近鉄五位堂駅北側ターミナルの問題点と解決案 (1)

近鉄五位堂駅北側ターミナルの問題点と解決案（2）

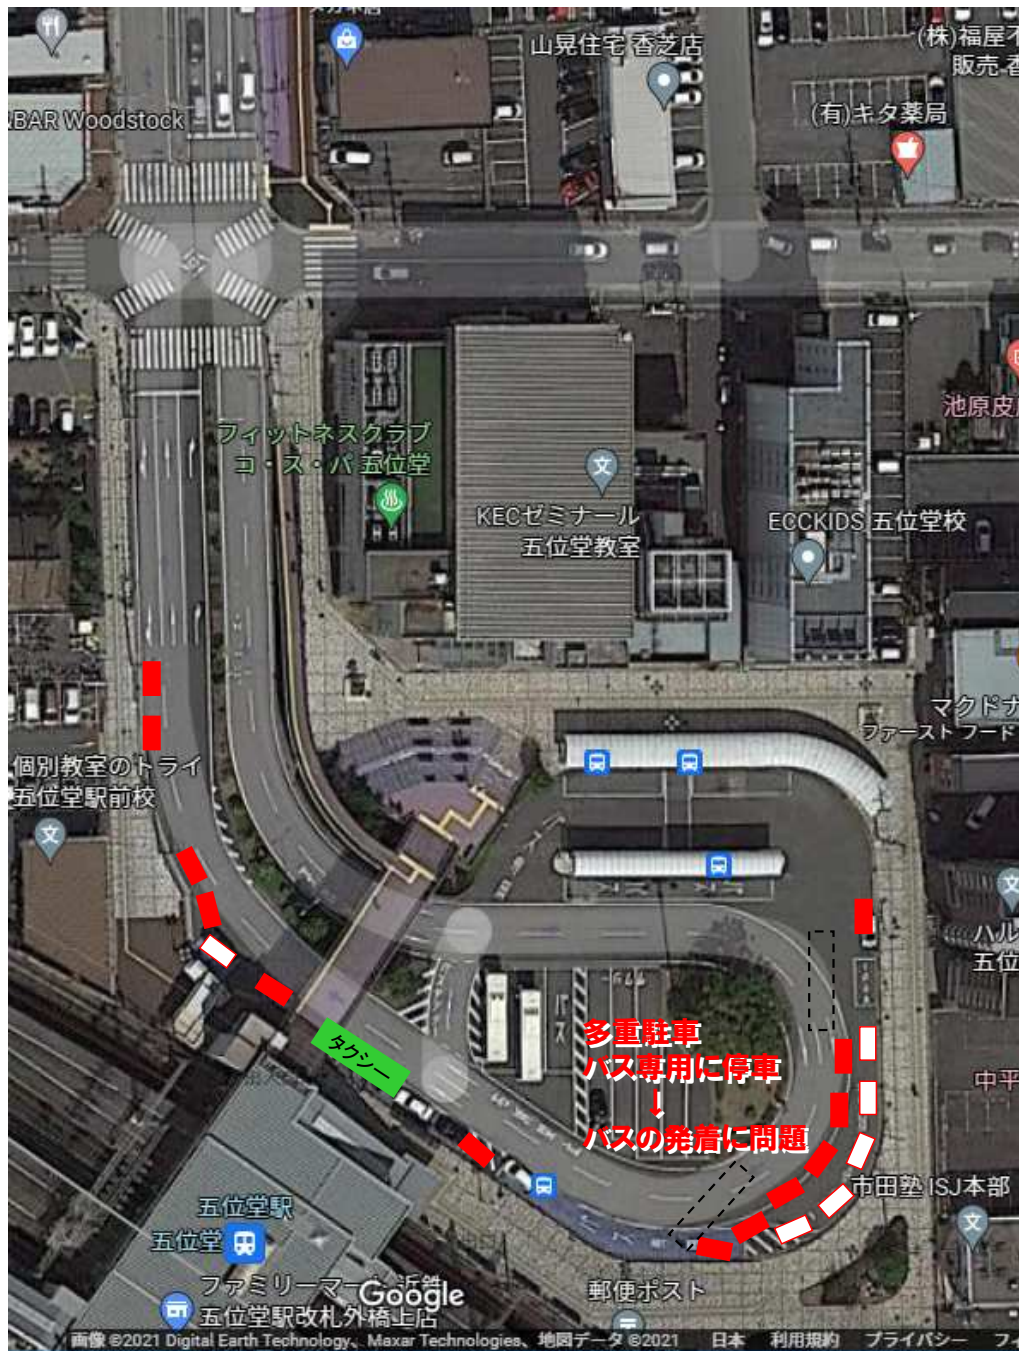
【現状】バスと一般車が分離されておらず、一般車がターミナルに進入。一般車の待機スペースが不足し、2重駐車やバス専用エリアに停車。朝・夕はバスが通行に支障が出ている状態。

【提案】車線を改造し、バスと一般車を分離し、一般車がバスエリアの進入を抑止。一般車が一時待機できるスペースを大幅に増加。車線にもメリハリをつける。
